『東京電力福島第一原子力発電所の中期的リスクの低減目標マップ（改定案）』  
を踏まえた当社意見等について

2023年2月20日

東京電力ホールディングス株式会社

# 1. 東京電力福島第一原子力発電所の中期的リスクの低減目標マップ (固形状の放射性物質)

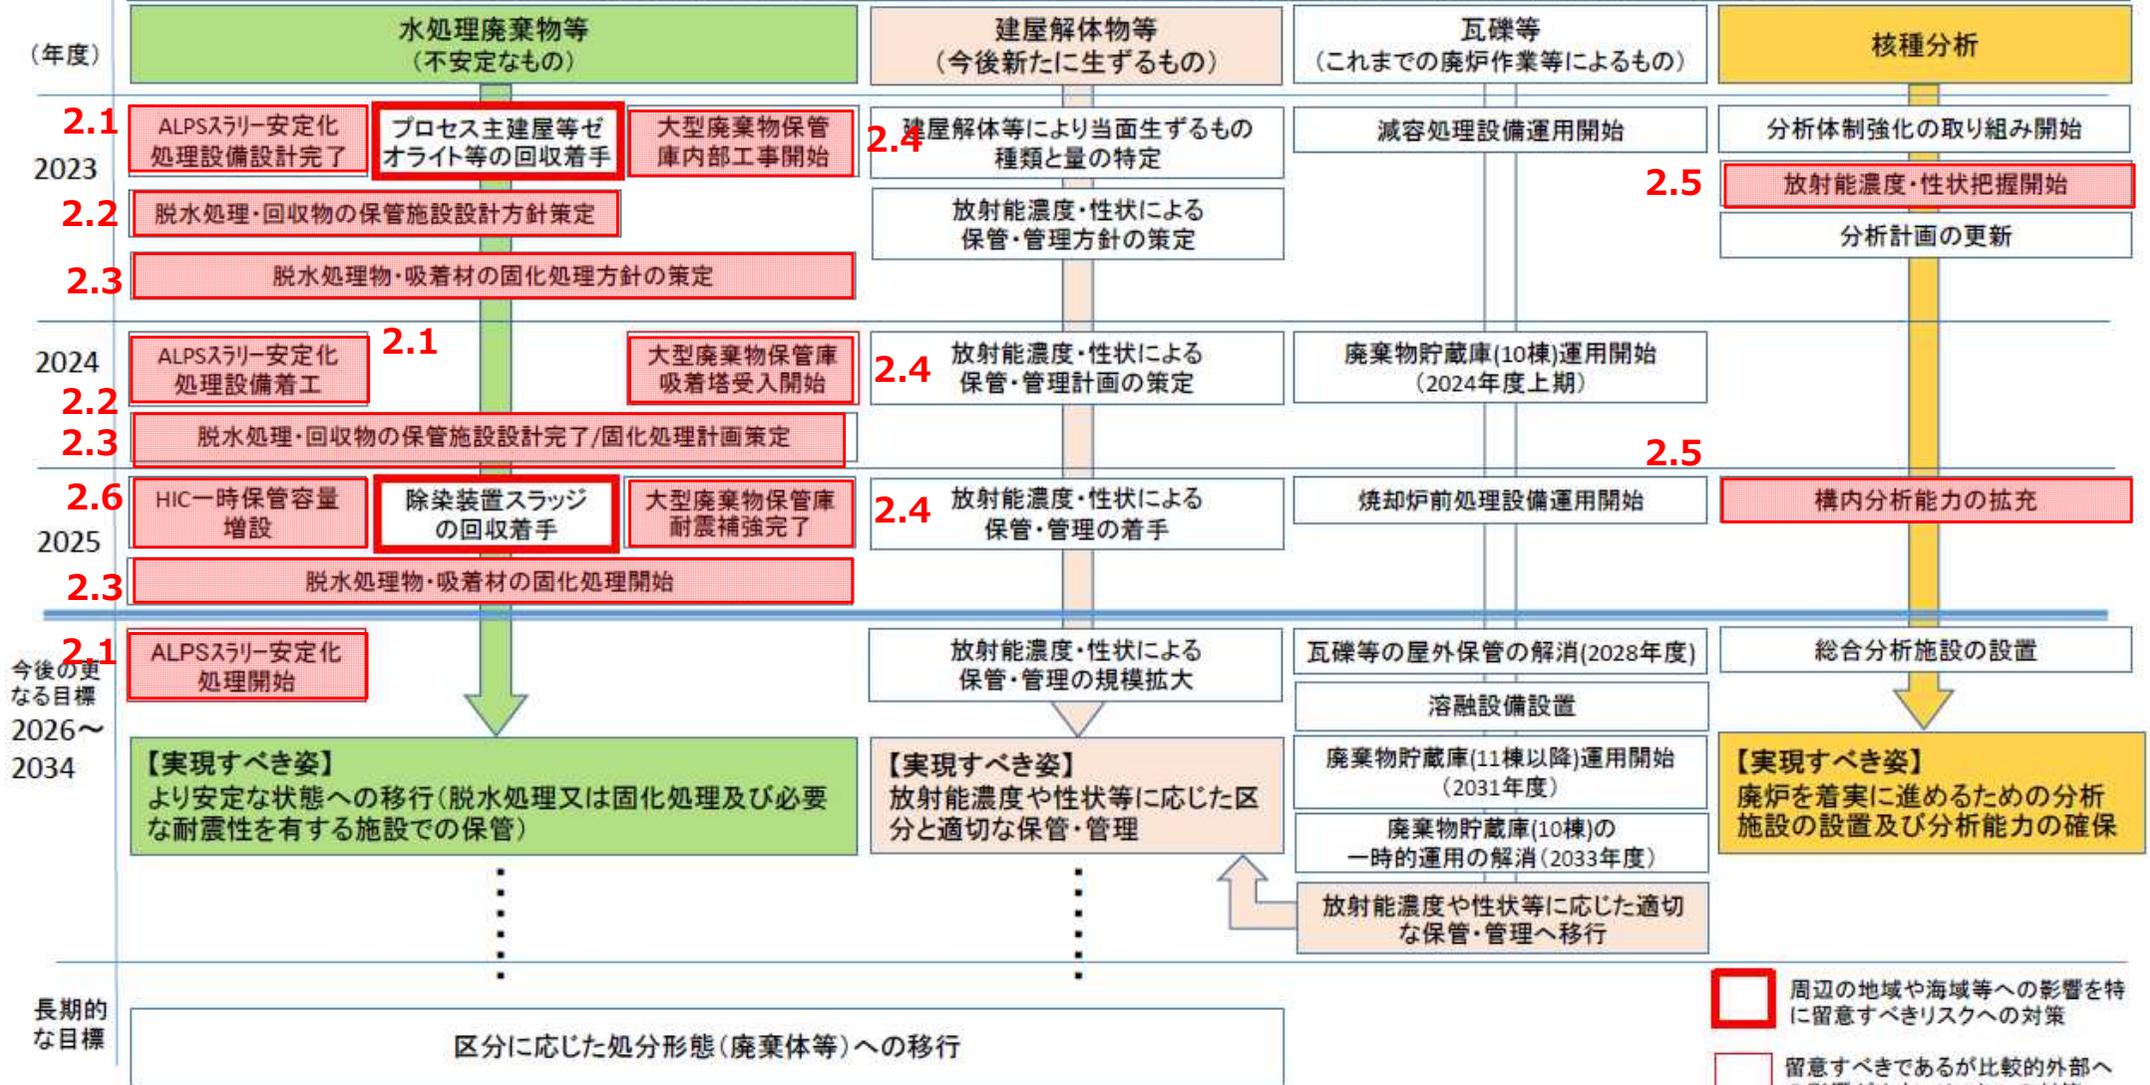
- 2. 1 ALPSｽﾘｰ-安定化処理設備設計完了  
ALPSｽﾘｰ-安定化処理設備着工  
ALPSｽﾘｰ-安定化処理開始
- 2. 2 脱水処理・回収物の保管施設設計方針策定  
脱水処理・回収物の保管施設設計完了/固化処理計画策定
- 2. 3 脱水処理物・吸着材の固化処理方針の策定  
脱水処理・回収物の保管施設設計完了/固化処理計画策定  
脱水処理物・吸着材の固化処理開始
- 2. 4 大型廃棄物保管庫内部工事開始  
大型廃棄物保管庫吸着塔受入開始  
大型廃棄物保管庫耐震補強完了
- 2. 5 放射能濃度・性状把握開始  
構内分析能力の拡充
- 2. 6 HIC一時保管容量増設
- 2. 7 建屋屋上部等の修繕【雨水対策】

### ■ 項目：HIC一時保管容量増設（2025年度）

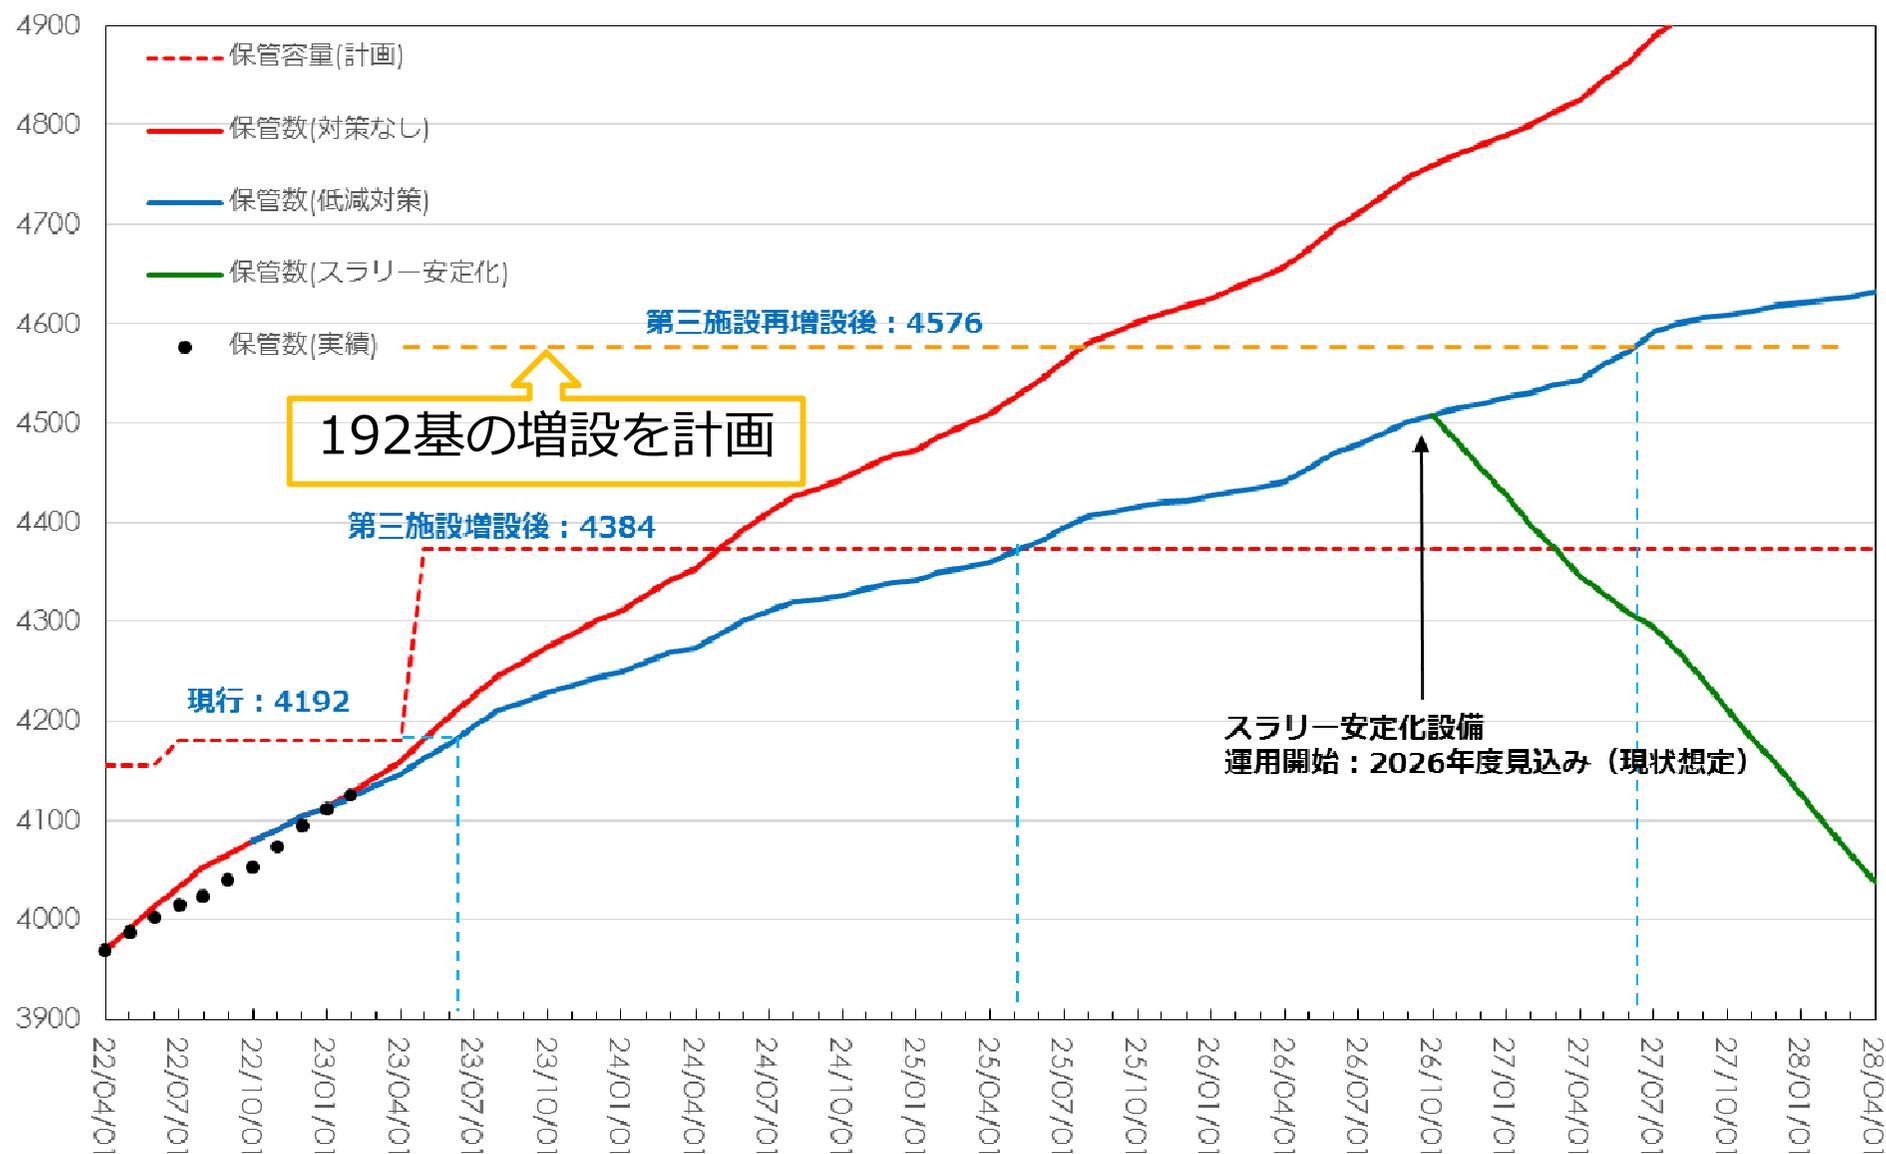
- ✓ 目標時期を「2025年度」から「2024年度」へ変更

- ✓ 現在、HIC保管容量（4192基）の更なる容量確保に向け、第三施設に192基の増設（4384基）する実施計画変更認可を2023年2月2日に頂き、設置工事を進めている。
- ✓ HIC保管容量は、更に192基の増設（4576基）し、保管容量を確保することで、スラリ―安定化処理設備の運用開始遅延リスクに備える計画。
- ✓ HICの保管容量ひっ迫時期は、2025年6月頃と想定。対策完了時期としては「2024年度」を目標としているため、目標時期を変更する。
- ✓ HIC発生量の上振れリスクに備え、完了時期の前倒しを目指す。
